ASUNTO: INFORME DE VIAS ASENTAMIENTO HUMANO DE HECHO Y CONSOLIDADO DENOMINADO: "LOS GERANIOS", - PARROQUIA GUAMANÍ.

Quito D. M., 26 de agosto de 2021

Administración Zonal QUITUMBE <i>grande otra vez</i>	DOCUMENTO: INFORME TÉCNICO	CÓDIGO: AZQ-DGT-UTV-IT-2021-092
	DIRECCIÓN DE GESTIÓN DE TERRITORIO UNIDAD DE TERRITORIO Y VIVIENDA

Gráfico 1. Sección transversal Pasaje (S48C)

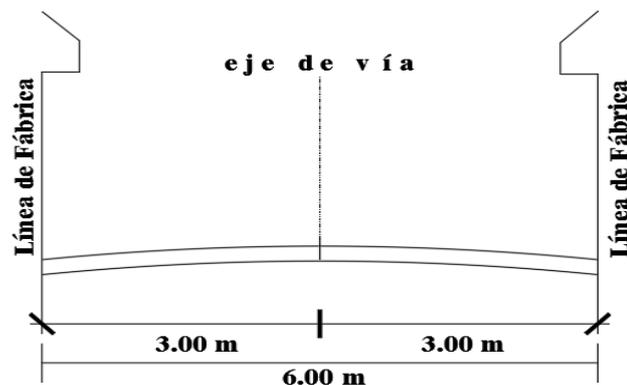
<u>Sección transversal total:</u>	6.00 m
<u>Calzada:</u>	6.00 m
<u>Aceras:</u>	Sin aceras
<u>Longitud aproximada:</u>	24.04m

Gráfico 2. Sección transversal Pasaje (Oe5F)

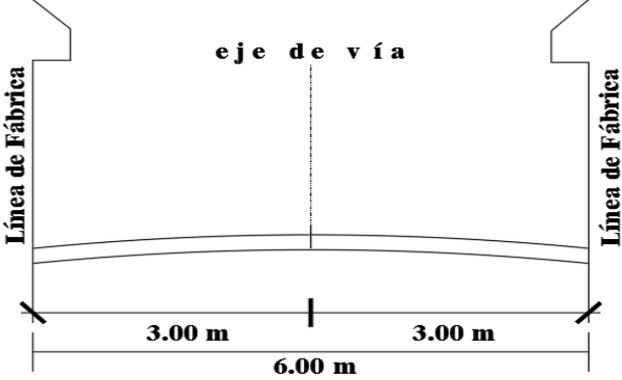
- Sección transversal total: 6.00 m
- Calzada: 6.00 m
- Aceras: Sin aceras
- Longitud aproximada: 53.76 m

Gráfico 3. Sección transversal Pasaje (S48D)

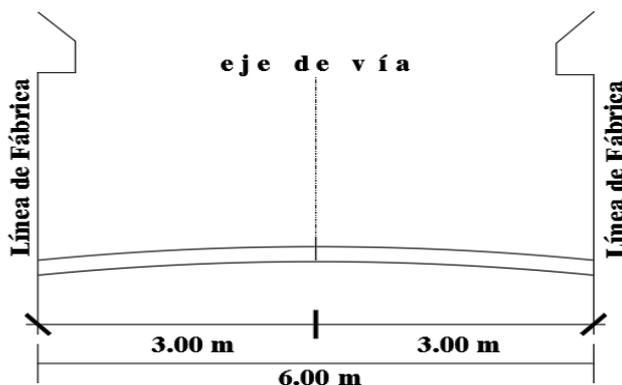
<u>Sección transversal total:</u>	6.00 m
<u>Calzada:</u>	6.00 m
<u>Aceras:</u>	Sin aceras
<u>Longitud aproximada:</u>	32.25 m
